## Troisième série d'avis issus de la consultation auprès des ministères et organismes

OBJET : **Évaluation pour le volet des impacts acoustiques des  
réponses de l'initiateur du projet d'aménagement d'un parc  
éolien dans la MRC de Rivière-de-Loup aux questions et  
commentaires formulés par le MDDEP suite à l'évaluation  
de la recevabilité**  
V/Réf. : 3211-11-104  
N/Réf. : SQA-590

Objet : Aménagement d'un parc éolien dans la MRC de Rivière-du-Loup – Étude  
d'impact sur l'environnement  
**Rapport complémentaire (24 février 2006)**  
Dossier N<sup>o</sup> : 3211-12-104  
Promoteur : Terrawinds Resources Corporation  
Étude env. : SNC-Lavalin / YRH & Associés inc.

Figure 1 – CRC500 & CRC-Predict version 2.08r2

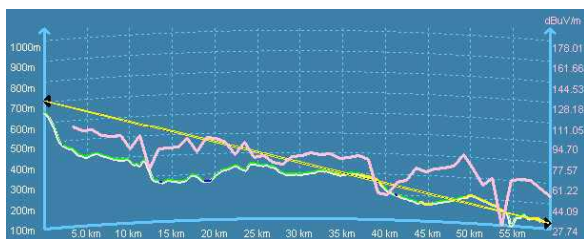
À titre d'exemple, les graphiques suivants permettent d'illustrer les différences entre les deux modèles de propagation, mentionnés ci-dessus, lorsque ceux-ci sont utilisés avec deux bases données de terrain de résolution différente, soit 500 mètres pour CRC500 et 100 mètres pour USGS (les résultats varient, pour un même point, de plus de 10 dB) :

Cependant, comme il est mentionné dans l'étude, l'usage d'une banque de données de terrain ayant une résolution de 100 mètres, permettra de minimiser l'erreur entre la valeur estimée de l'intensité signal à l'élévation du rotor et celui estimé à 9,1 mètres au-dessus du sol dans les environs immédiats de l'éolienne et représentant la position des habitations autour de cette dernière.

En résumé, le prometteur devrait s'assurer que tous les habitants se trouvant à l'intérieur de la zone protégée du grade B, tel que définie par la méthode F(50,50), soient effectivement protégés par le Projet.

## B7. Les ré-émetteurs de faible puissance des stations locales de télévision

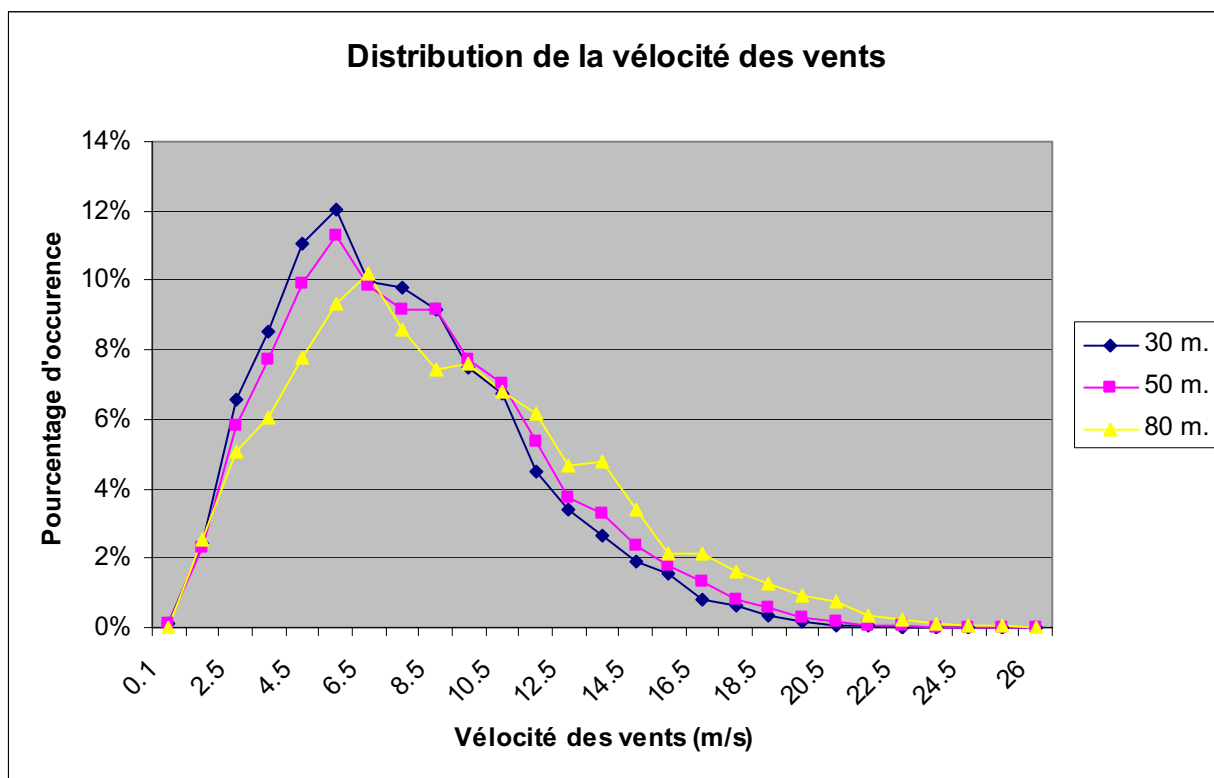
Selon nos données et vérifications faites à l'aide des algorithmes CRC-Predict, ces stations alternatives de faible puissance couvrent effectivement une partie du village de St-George-de-Cacouna, soit la partie Ouest du parc éolien, comme indiqué dans l'étude. La différence d'angle disponible pour la réorientation d'antenne directive pour ces stations et ceux de mont Bleu est d'environ 48 degrés en moyenne. Dû à l'alignement et au nombre des éoliennes de cette portion du parc éolien, et à la largeur du faisceau principale d'une antenne directive type et même de performance supérieure, nous croyons que cette option sera difficile à appliquer. Le problème sera probablement le même en direction de Rimouski. Nos craintes sont basées sur les résultats préliminaires des mesures faites à Murdochville.
